## LuK Service Info

# Part Nr. 233 0033 11 – 295/330MM TGU6

TB1111

**Info: New design / Neues Design / Nouvelle conception / Nuevo diseño / Nuovo disegno / Nuovo segno**

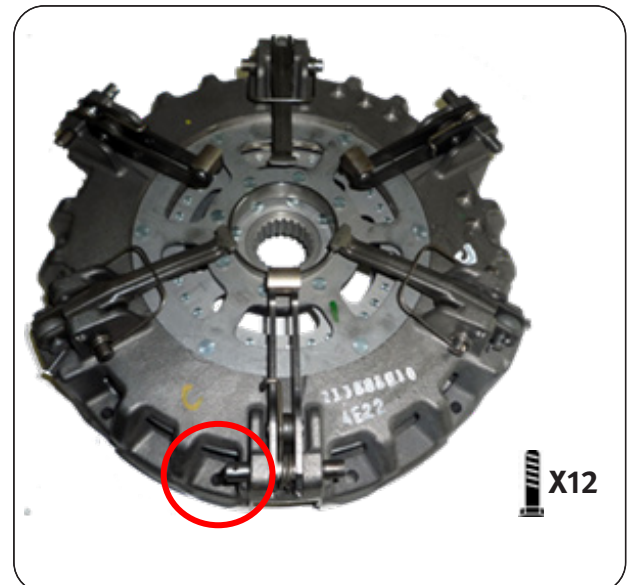
This new design utilises the latest clutch technology, using a vented housing for improved cooling and heat dispersal. Fully interchangeable with existing clutches with no modifications required to vehicle or flywheel. A new fixation bolt set 411 0195 10 12 x M8 x 1.25 x 65mm + Conical washer is supplied with new designs to accommodate the lower housing.
